# 濃縮・埋設事業所 廃棄物埋設施設 保安規定変更認可申請について

【廃棄物埋設施設 1 号埋設設備 6 群放射エネルギー管理の変更】

日本原燃株式会社

令和 5 年 8 月 2 8 日

# I. 廃棄物埋設施設 1号埋設設備 6群放射能量管理の変更

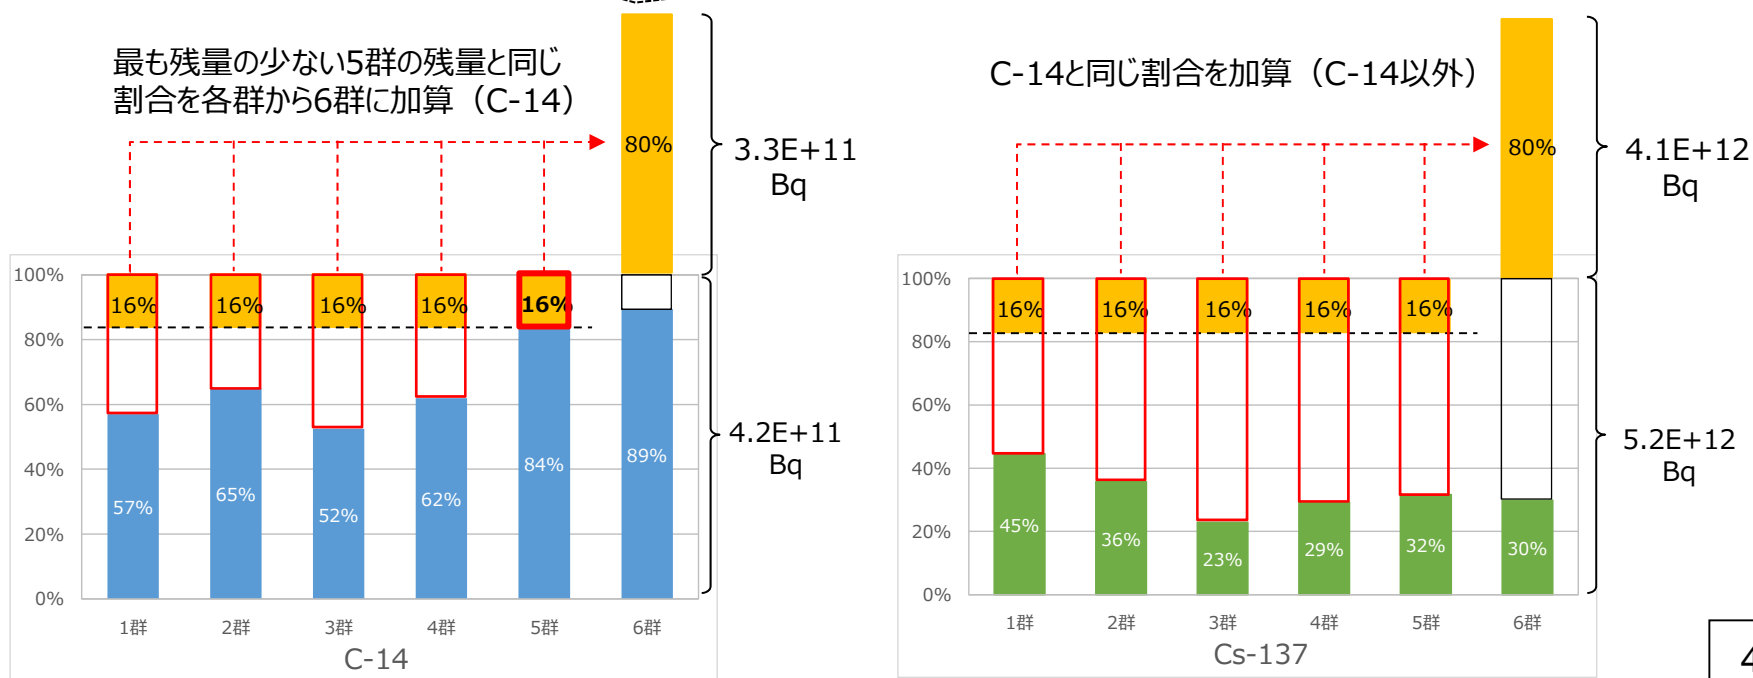
## 【変更の内容】

1 号埋設設備における群ごとの埋設可能放射エネルギーについて、事業許可を受けた 1 群～ 6 群の区画別放射エネルギーの範囲内で 6 群への割り当ての見直しを行う。

一方、6 群に埋設した廃棄物本数は 22,067 本（約 86%）であるが、C-14 の放射エネルギーは従前の保安規定で定める 6 群に埋設可能な放射エネルギー（区画別放射エネルギーの 1/6 倍）の約 90% であり、埋設本数に対して放射エネルギーが上回っていることから、今後 6 群単体で見ると管理値に収まらない可能性がある。

そのため、1 号埋設設備の群ごとの埋設放射エネルギー管理を見直し、区画別放射エネルギー（1 群から 6 群の合計放射エネルギー）の範囲内で埋設区画の残っている 6 群への割り当てを設定する。

現行	改正後
<p>(廃棄体の定置)</p> <p>第19条 建設課長は、廃棄体を定置する前に、構築した埋設設備が埋設規則第6条第1項第4号及び第8号に定める技術上の基準を満足していること及び収着性（分配係数）を有する材料であることを確認するとともに、確認した結果を運営課長に通知する。</p> <p>2～3省略</p> <p>4 運営課長は、廃棄体を定置する場合は、埋設規則第6条第1項第1号、第2号及び第6号に定める技術上の基準を満足していることを確認するとともに、次の事項を遵守する。</p> <p>(1) 1号埋設設備1群から6群までへの定置</p> <ul style="list-style-type: none"> <li>イ 1号廃棄体のうち均質・均一固化体は1号埋設設備1群から6群までの埋設設備30基に定置すること。</li> <li>ロ 1号廃棄体を定置する場合は、1号埋設クレーンにより取り扱うこと。</li> <li>ハ 1号埋設設備の最上段及び北側側面には表面線量当量率2mSv/hを超える廃棄体を定置しないこと。</li> <li>ニ 1号埋設設備1群ごとの放射能量が1群から6群までの区画別放射能量の1/6倍を超えないこと、かつ1号埋設設備1基ごとの放射能量が1群から6群までの区画別放射能量の2/30倍を超えないように定置すること。</li> <li>ホ 1号埋設設備には、セメント以外で固型化した廃棄体が1群から5群までは埋設設備1群ごとに20%を超えないよう、かつ埋設設備1基ごとに40%を超えないよう、6群全体では40%を超えないよう定置すること。</li> <li>ヘ 廃棄体を定置した区画には、速やかにコンクリート製の仮蓋を設置すること。</li> </ul> <p>(2)～(4)省略</p>	<p>(廃棄体の定置)</p> <p>第19条 建設課長は、廃棄体を定置する前に、構築した埋設設備が埋設規則第6条第1項第4号及び第8号に定める技術上の基準を満足していること及び収着性（分配係数）を有する材料であることを確認するとともに、確認した結果を運営課長に通知する。</p> <p>2～3省略</p> <p>4 運営課長は、廃棄体を定置する場合は、埋設規則第6条第1項第1号、第2号及び第6号に定める技術上の基準を満足していることを確認するとともに、次の事項を遵守する。</p> <p>(1) 1号埋設設備1群から6群までへの定置</p> <ul style="list-style-type: none"> <li>イ 1号廃棄体のうち均質・均一固化体は1号埋設設備1群から6群までの埋設設備30基に定置すること。</li> <li>ロ 1号廃棄体を定置する場合は、1号埋設クレーンにより取り扱うこと。</li> <li>ハ 1号埋設設備の最上段及び北側側面には表面線量当量率2mSv/hを超える廃棄体を定置しないこと。</li> <li>ニ <u>1号埋設設備の1群から5群までは</u>、1号埋設設備1群ごとの放射能量が1群から6群までの区画別放射能量の1/6倍を超えないこと、かつ1号埋設設備1基ごとの放射能量が1群から6群までの区画別放射能量の2/30倍を超えないように定置すること。<u>6群は、1群から6群までの区画別放射能量の9/30倍を超えないように定置すること。</u></li> <li>ホ 1号埋設設備には、セメント以外で固型化した廃棄体が1群から5群までは埋設設備1群ごとに20%を超えないよう、かつ埋設設備1基ごとに40%を超えないよう、6群全体では40%を超えないよう定置すること。</li> <li>ヘ 廃棄体を定置した区画には、速やかにコンクリート製の仮蓋を設置すること。</li> </ul> <p>(2)～(4)省略</p>

図1 均質・均一固化体1本あたりの平均的なC-14の放射エネルギーの比較

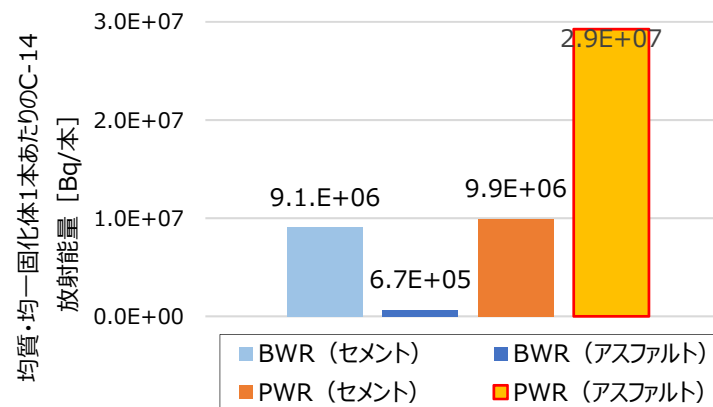
- PWRアスファルト固化体は、1本当たりの平均的なC-14放射エネルギー（=C-14の埋設放射エネルギー/埋設本数）が高い（図1）。
- 6群のPWR発電所のアスファルト固化体の埋設本数が相対的に増加したことで、C-14の埋設放射エネルギーが他の群に比べ高くなっている（図2）。
- 加えて、PWR均質・均一固化体のC-14のスケーリングファクタ(SF)を2009年および2014年に変更しており、6Cから6E埋設設備に定置した均質・均一固化体のC-14放射エネルギーには、変更後の高いSFが適用されたことで、6群のC-14放射エネルギーがさらに増加する要因となっている（図3）。
- 上記の通り、C-14の埋設放射エネルギーの増加は、「C-14の放射エネルギーが高いPWRアスファルト固化体の埋設本数の増加」および「PWR均質・均一固化体のC-14のSF変更」が複合して生じている。

# 変更後の放射エネルギー管理のイメージ

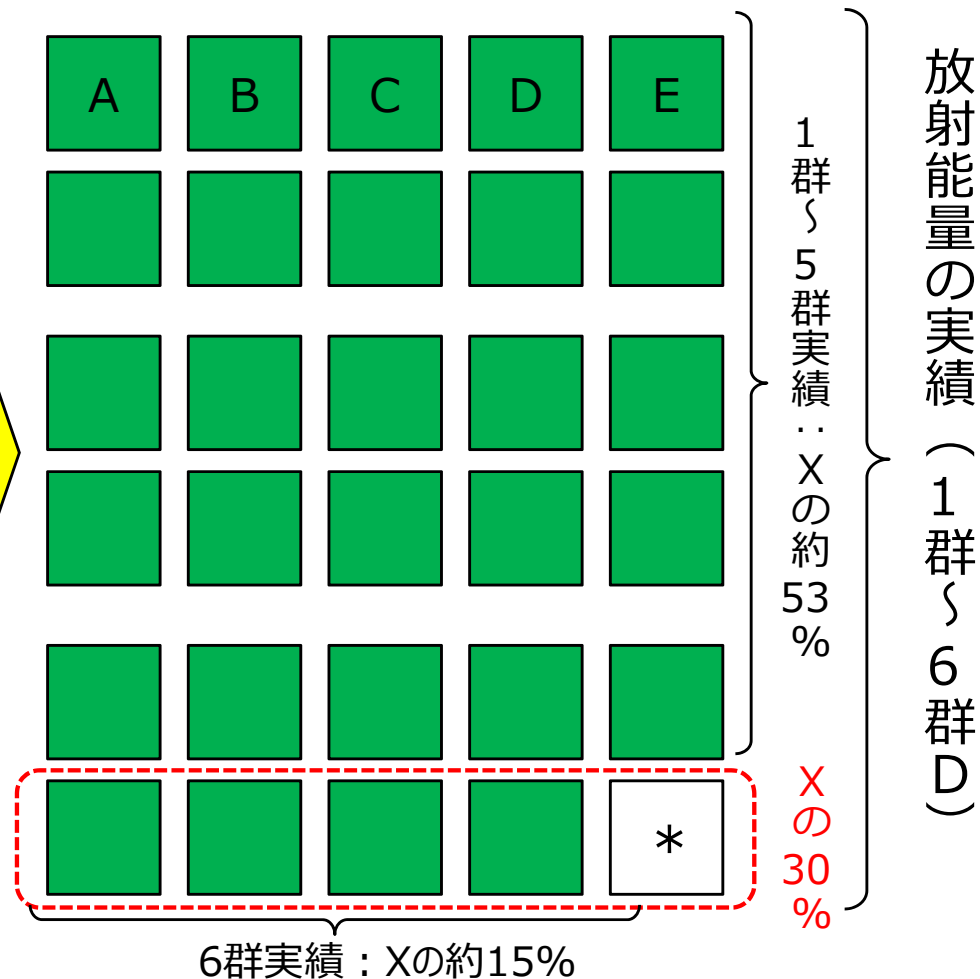
区画別放射エネルギー（合計放射エネルギー）を確実に達成するために、群単位・埋設設備単位で平均的な値を上限として管理。

これまでの埋設実績を考慮して、区画別放射エネルギーを超えないように6群に適切に上限を定めて管理。

1群から6群の区画別放射エネルギー：X  
(1群から6群の合計放射エネルギー)

<Xの2/30倍  
(約6.7%)

# 変更後の線量評価のイメージ図

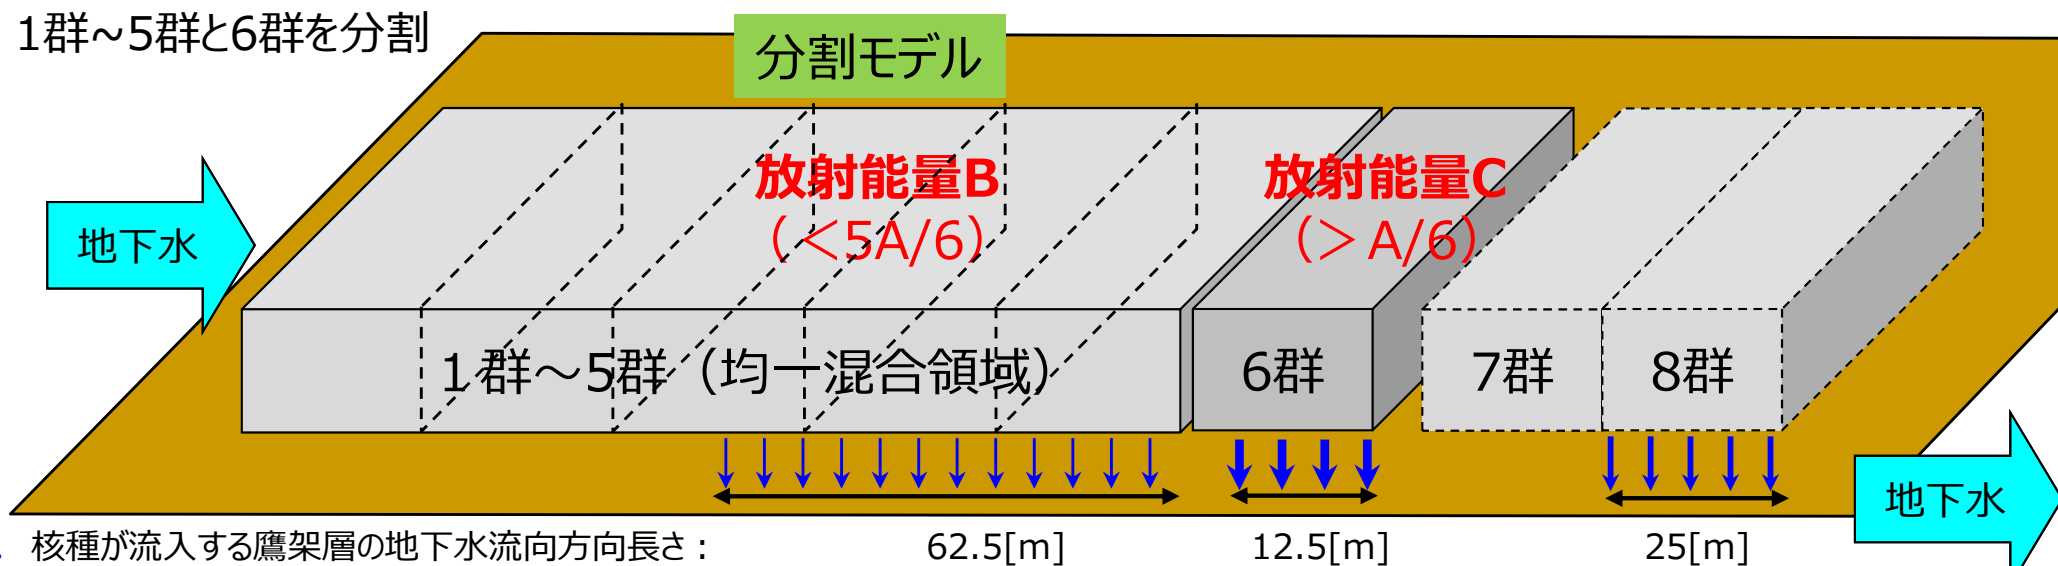
- 1号廃棄物埋設施設の廃止措置の開始前および廃止措置の開始後の線量評価において、廃棄物埋設地からの放射性物質の漏出に関する評価は、埋設する廃棄体の特性等に応じて分割して評価している。
- 1号廃棄物埋設地の1群から6群は、埋設対象とする廃棄体が同じであるため、1つの領域としてモデル化し、埋設設備内の放射性物質の濃度が均一になるものとしている。
- 放射エネルギーは1群から6群に平均的(均等)に埋設されることを前提としているため、今回の放射エネルギー管理の変更に伴い、6群に放射エネルギーを多く埋設した場合の線量評価を実施した。
- 具体的には、1群から6群を1群から5群と6群とに分割し、放射エネルギーをそれぞれに設定して評価した。なお、放射エネルギーおよび領域を分割することによって影響を受けるパラメータ（例：分配平衡体積、地下水流量など）以外の線量評価パラメータは、事業変更許可時の値※を用いた。

1群~5群と6群を分割

# 人為事象シナリオにおける掘削領域ごとの放射エネルギー

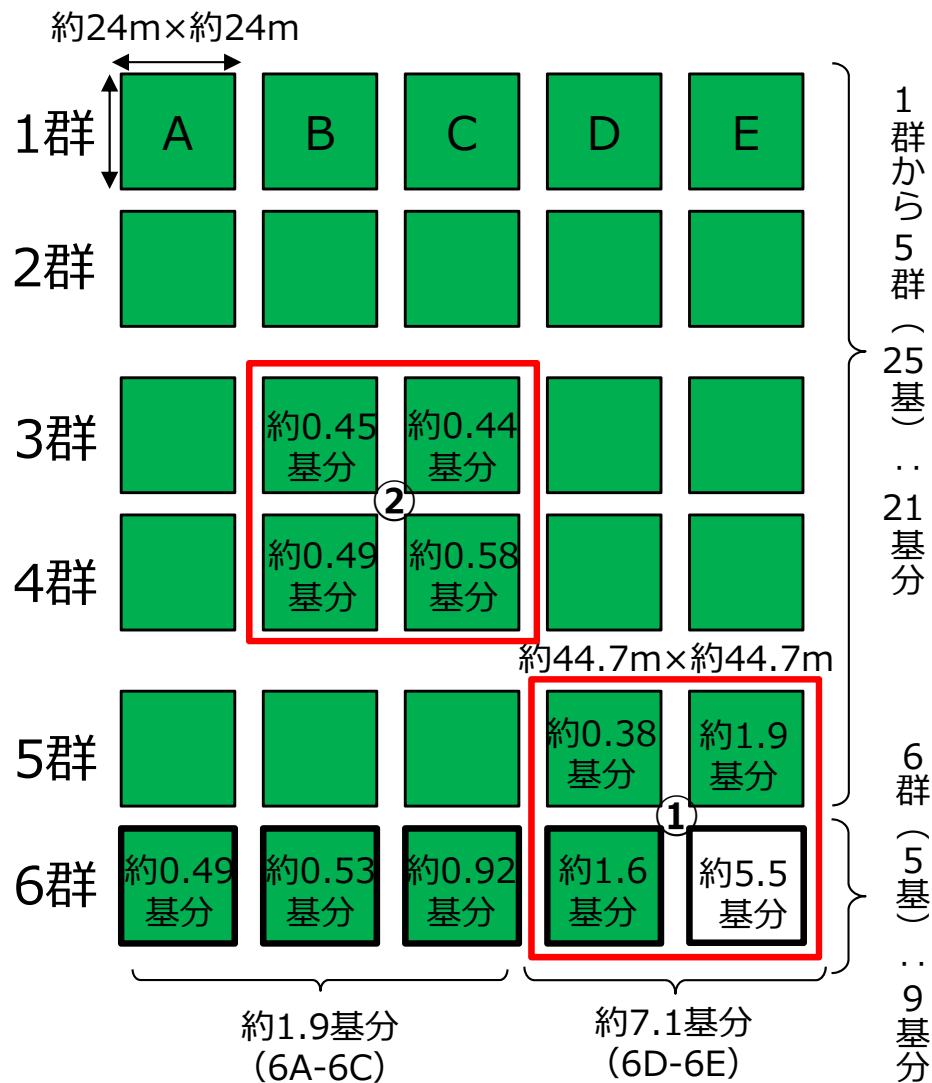
- 人為事象シナリオでの廃棄物埋設地の大規模な掘削は、底面積2,000m<sup>2</sup>となるようなオープン掘削を想定しており、およそ埋設設備4基分が掘削される条件となる。
- 領域①（放射エネルギーが大きい領域）および領域②（放射エネルギーが小さい領域）における放射エネルギーは下表のとおりとなり、領域①を掘削した場合、線量は約2.4倍（=9.4基分/4基分）となるが、3倍の範囲である。
- 仮に2.4倍となったとしても、人為事象シナリオの線量は十分に小さく、安全性に影響はない。
